Bauleitplanung der Stadt Ludwigsstadt
Änderung des Flächennutzungsplanes der Stadt Ludwigsstadt und Aufstellung eines
vorhabenbezogenen Bebauungsplanes „Sondergebiet Photovoltaik – Solarpark Lauenhain 1“

Abwägung §§ 3/4 Abs. 1 BauGB zum Vorentwurf vom 30.06.2023

Projekt-Nr.: PV 2023_6VI

IBW Ingenieurbüro Weber GmbH & Co. KG
Schillerstraße 33
95346 Stadtsteinach
31.12.2023

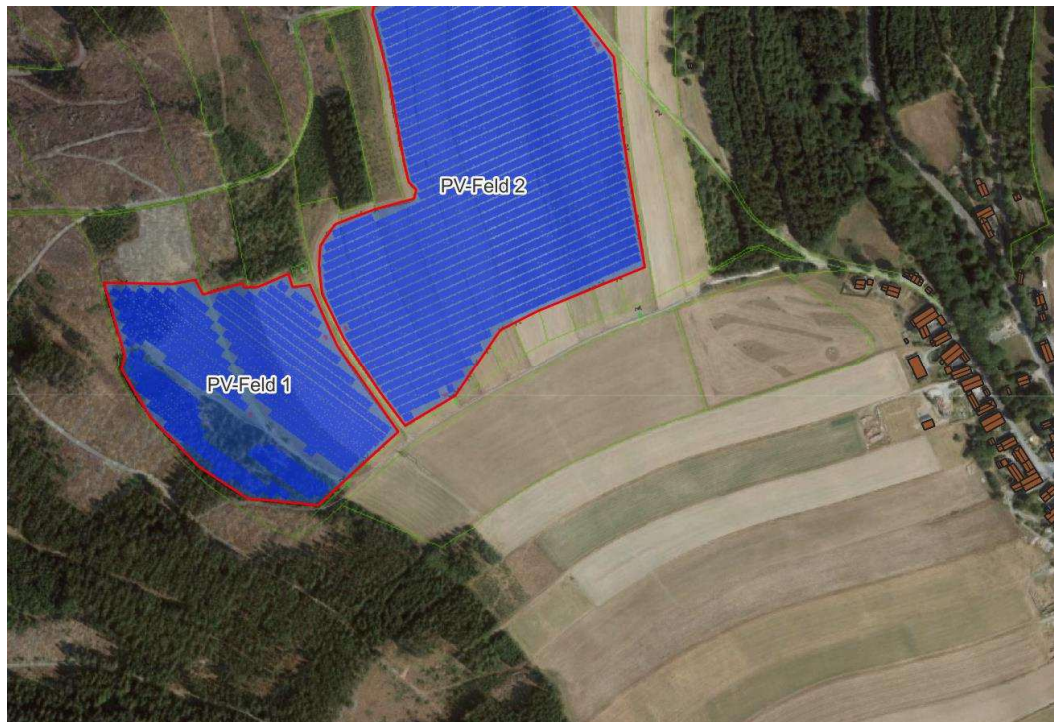
Um die oben aufgeführten Ergebnisse erreichen zu können, (da in den ersten Berechnungen relevante Blendungen für die Häuser Schulze, Porsch und Haase festgestellt wurden) wurde in die Berechnung ein 2m hoher Blendschutzzaun von der südöstlichen Ecke bis zum höchsten Punkt des westlichen Anlagenfeldes eingeplant.

Ich möchte daher dringend an den Stadtrat und an die Planer appellieren, den Wald aus den Berechnungen zu entfernen und nach anderen geeigneten Möglichkeiten zur Vermeidung von Blendungen zu suchen.

Es muss daher dafür gesorgt werden, dass die Blendungen auf Wohngebäude verhindert wird und ggf. ist eine Anpassung der geplanten Fläche nötig oder eine Verschiebung des Parks in nördliche Richtung. Beim Solarpark 2 wurde dabei eine deutlich bessere Fläche gefunden, welche Ortsabgewandt für keinen Anwohner sichtbar ist.

Die von privater Seite eingegangene Stellungnahme wird zur Kenntnis genommen. Die Anlage wurde in Ihrer Größe gegenüber den Vorentwurfsplanungen überarbeitet und deutlich an der südöstlichen Ecke ausgespart. Eine entsprechende Neuermittlung der zu erwartenden Blendungen auf umgebende Wohnbebauung wurde demnach geprüft und ist in den Entwurfsunterlagen samt überarbeiteten Blendgutachten enthalten.

Das Gutachten zeigt, dass in der Ortschaft Lauenhain nur geringfügige Blendwirkungen durch die geplante Photovoltaikanlage auf Wohnhäuser zu erwarten sind. Diese Blendwirkungen sind als vertretbar zu bewerten, da die Grenzwerte des LAI-Leitfadens deutlich unterschritten werden.

Obwohl die Blendwirkungen geringfügig (vertretbar) ausfallen, könnten sie zusätzlich durch geeignete Sichtschutzmaßnahmen nahezu vollständig unterbunden werden. Dies gilt selbst für den hypothetischen Fall, dass die umgebenden Waldflächen entfernt würden. Dies ist beispielsweise durch Blendschutzvorhänge der geplanten Einzäunung möglich und dem Vorhabenträger überlassen.

Das Gutachten schlussfolgert, dass die geplante Photovoltaikanlage in Bezug auf den Blendschutz problemlos in die Umgebung integriert werden kann. In der Berechnungssimulation wurden Hindernisse wie beispielsweise Bäume nicht berücksichtigt. Sämtliche Grenzwerte werden eingehalten.

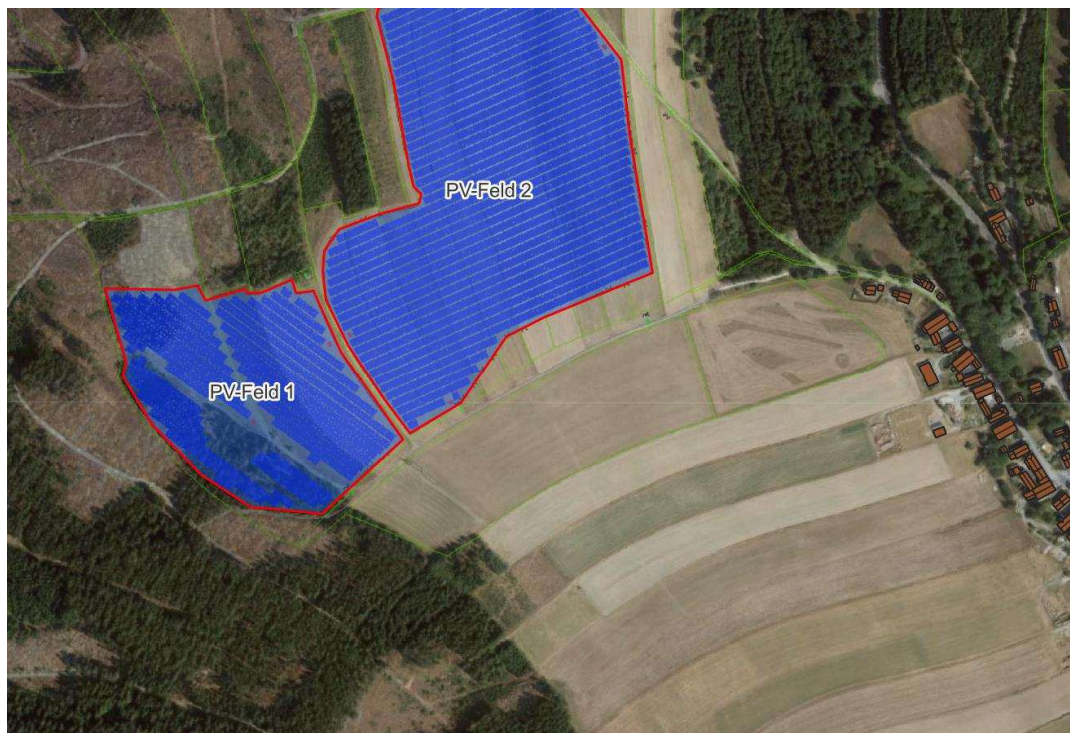
Wir beantragen deshalb, dass der geplante Solarpark Lauenhain I deutlich nach Norden verschoben und verkleinert wird.

Die von privater Seite eingegangene Stellungnahme wird zur Kenntnis genommen. Die Anlage wurde in Ihrer Größe gegenüber den Vorentwurfsplanungen überarbeitet und deutlich an der südöstlichen Ecke ausgespart. Eine entsprechende Neuermittlung der zu erwartenden Blendungen auf umgebende Wohnbebauung wurde demnach geprüft und ist in den Entwurfsunterlagen samt überarbeiteten Blendgutachten enthalten.

Das Gutachten zeigt, dass in der Ortschaft Lauenhain nur geringfügige Blendwirkungen durch die geplante Photovoltaikanlage auf Wohnhäuser zu erwarten sind. Diese Blendwirkungen sind als vertretbar zu bewerten, da die Grenzwerte des LAI-Leitfadens deutlich unterschritten werden.

Obwohl die Blendwirkungen geringfügig (vertretbar) ausfallen, könnten sie zusätzlich durch geeignete Sichtschutzmaßnahmen nahezu vollständig unterbunden werden. Dies gilt selbst für den hypothetischen Fall, dass die umgebenden Waldflächen entfernt würden. Dies ist beispielsweise durch Blendschutzvorhänge der geplanten Einzäunung

Das Gutachten schlussfolgert, dass die geplante Photovoltaikanlage in Bezug auf den Blendschutz problemlos in die Umgebung integriert werden kann. In der Berechnungssimulation wurden Hindernisse wie beispielsweise Bäume nicht berücksichtigt. Sämtliche Grenzwerte werden eingehalten.

Luftbild 2019 mit beplanter Fläche

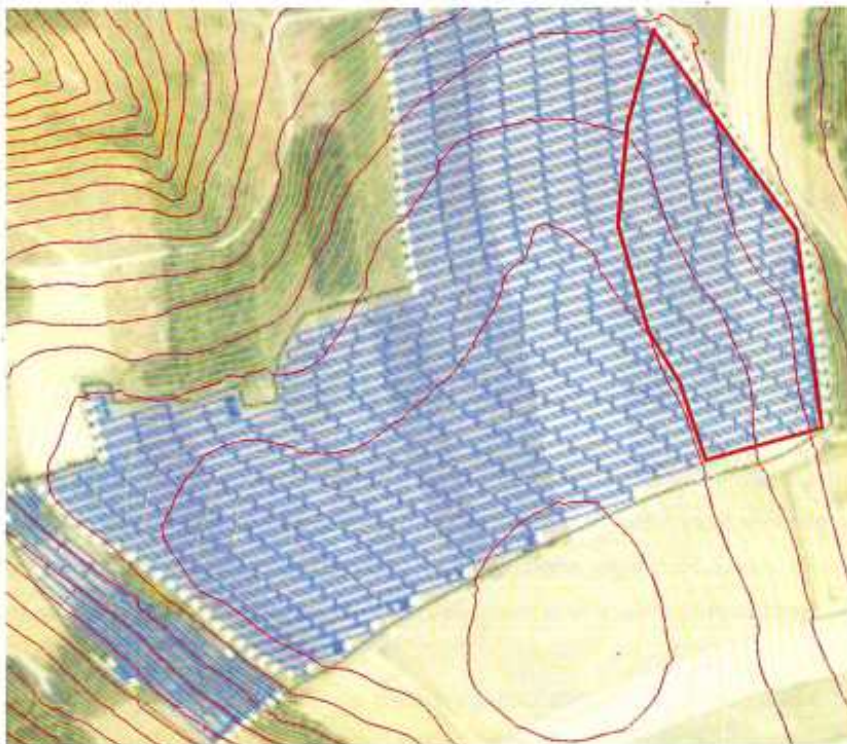
Im westlichen Bereich sind Waldflächen vorhanden, die zu PV-Flächen (orange) konvertiert werden sollen. Im nordwestlichen Bereich sollen landwirtschaftliche Flächen (gelb-grün) entstehen. Liegen hierfür jeweils Rodungsgenehmigungen vor? Aus Sicht des Bodenschutzes sind Waldflächen zu erhalten.

Durch den Bau und Betrieb der Photovoltaikanlage dürfen öffentliche Belange, z. B. der Bodenschutz, nicht beeinträchtigt werden oder entgegenstehen. Die zulässige Zusatzbelastung eines Bodens ist in § 5 BBodSchV geregelt. Bei der Verwendung von herkömmlich verzinkten Ramppfählen mit entsprechend hohen Bodenberührflächen pro Flächeneinheit ist mit Zusatzbelastungen des Bodens und ggf. des Sickerwassers zu rechnen. Dies kann standörtlich variieren und wäre Gegenstand einer Einzelfallbetrachtung. In der „Musterempfehlung für die Errichtung von Freiflächen-Photovoltaikanlagen“ sind fachliche und rechtliche Hintergründe aufgeführt. Für die hier vorliegenden Standorte ist insbesondere eine mögliche Grundwasserbelastung von Bedeutung.
